ZMĚNA A VYSVĚTLENÍ ZADÁVACÍ DOKUMENTACE č. 7

Název VZ: PN Bohnice – výstavba nového pavilonu urgentního příjmu a zvýšené psychiatrické péče – SO 02

Interní číslo VZ: 01819401

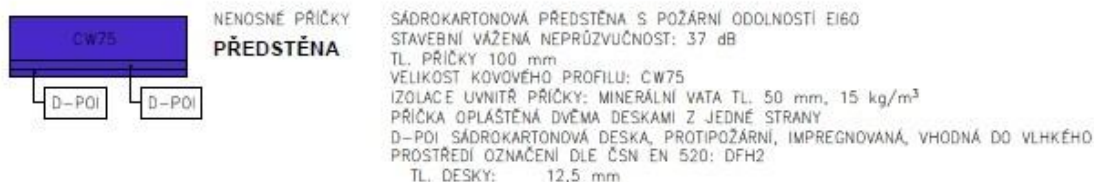
Podle PD mají být na pokojích pacientů do podhledu instalovány větrací mřížky cca 100x100mm v celkovém počtu 36 ks.

Kde jsou tyto mřížky uvedeny v soupisu prací? V popisu žádné položky jsme je nenalezli.

Mřížky uvedeny na výkrese 17024-DPS-D.1.1-SO 02-10. Mřížky umístit dle dodavatele medicínálních plynů, dle skutečných pozic rozvodů po provedení díla. Celkový počet 36 ks/2 mřížky na pokoj. Bližší pozice nejsou k dispozici.

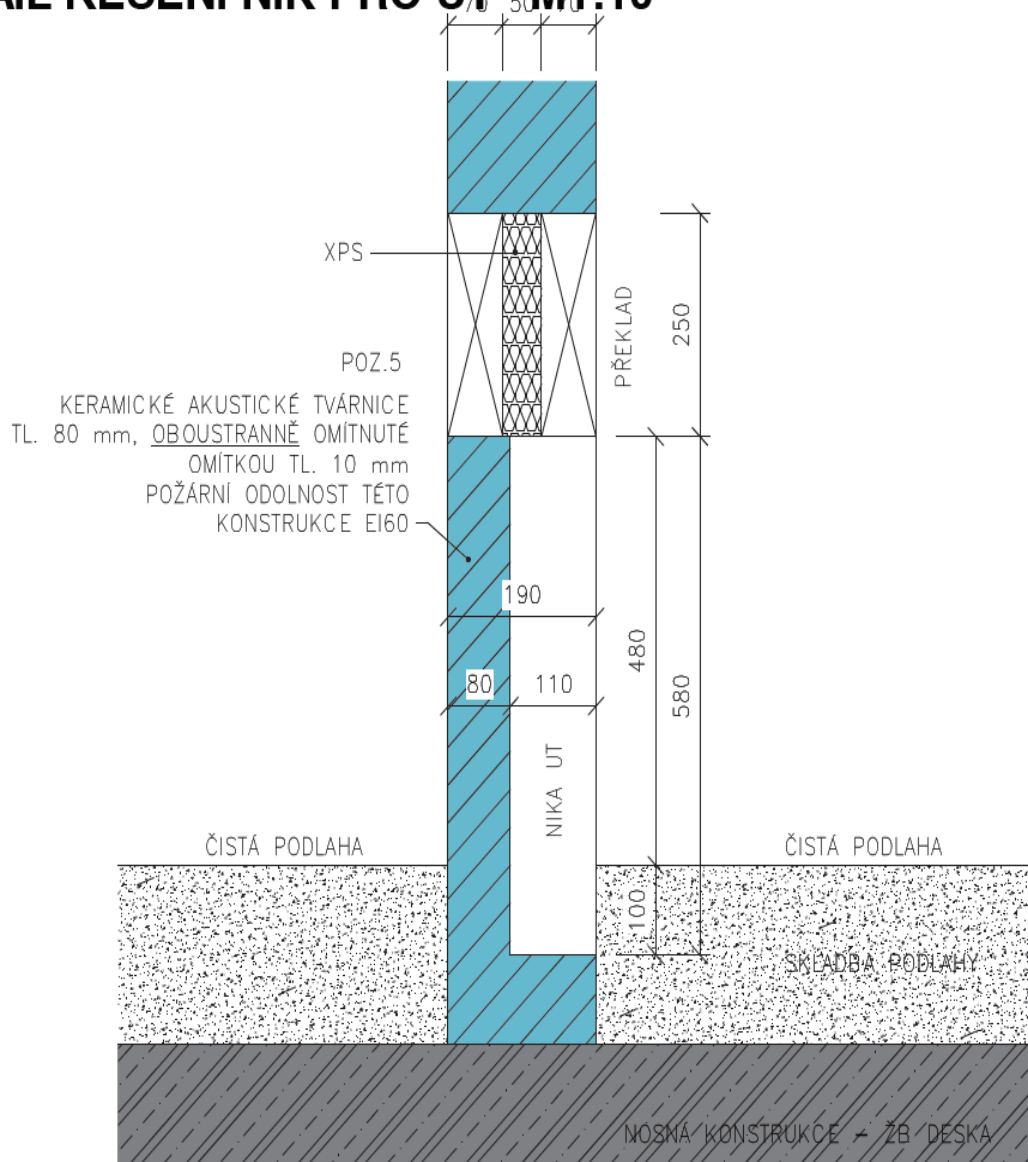
Upozorňujeme, že skladba sádrokartonové předstěny **typ P** tak, jak je navržena v PD v Legendě materiálů – sádrokartonové stěny na výkresech půdorysů, **nesplňuje požadavek na požární odolnost EI 60**.

Žádáme o kontrolu a vysvětlení.

Tato předstěna je umístěna v místech kde se stěna zděná tl. 190 mm ztenčuje umístěním niky na 80 mm. SDK předstěna má funkci pojistnou. Oboustranně keramické zdivo tl. 80 mm, má samo o sobě požární odolnost EI60. Tam kde bylo možné se jako pojistka umístila SDK předstěna typ P. Viz poznámka POZ.5 na výkresech 17024-DPS-D.1.1-SO 02 – 04 a 05: POZ.5 - V MÍSTĚ NIKY PRO ROZVADĚČE UT PROVÉST ZADNÍ STRANU NIKY Z CIHELNÝCH BLOKŮ TL. MIN. 80 mm, ZADNÍ STĚNA NIKY MUSÍ BÝT OBOUSTRANNĚ OMÍTNUTA A MUSÍ SPLNIT POŽÁRNÍ ODOSLNOST EI60. V MÍSTECH KDE TO BYLO MOŽNÉ, JE ZA NIKOU NAVRŽENA PROTIPOŽÁRNÍ PŘEDSTĚNA.

Na výkresech je také detail řešení niky.

SDK předstěny provést ve skladbě jak je uvedeno v popisu typu P (po konzultaci s výrobcem a parametry z požárního katalogu Rigips, splní příčka s jednou deskou (ve skladbě P jsou dvě desky) požární odolnost EI30).
